ОГРАНИЧИТЕЛИ
Конструкция и размеры

Restrictive bushes.
 Construction and dimensions

ГОСТ
20931-75

Изменение № 1 ГОСТ 20931—75 Ограничители. Конструкция и размеры
Постановлением Государственного комитета СССР по стандартам от 06.04.81
№ 1790 срок введения установлен

2. Конструкция и размеры ограничителей должны соответствовать указанным на чертеже и в таблице.

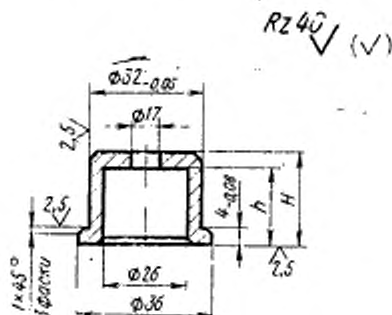
Пункт 2. Чертеж. Заменить предельные отклонения: $-0,05$ на $h9$, $-0,08$
на $h11$.

Пункт 2. Чертеж. Заменить обозначение: $Rz40$ $\sqrt{\text{на}} \sqrt{6,3}$;
